MCQV* / MCQI* / MCBQV* / MCBQI* / MCQVS / MCQV2L

尺寸設變 設變通知

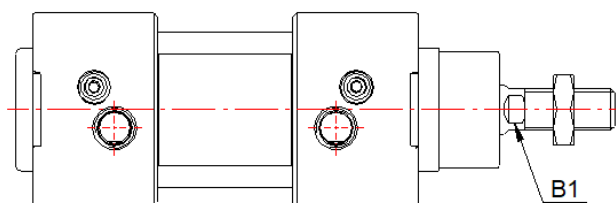
面巾尺寸 B1

設變前		設變後	
口徑 \ 代號	B1	口徑 \ 代號	B1
50	16	50	17
63	16	63	17
80	21	80	22
100	21	100	22
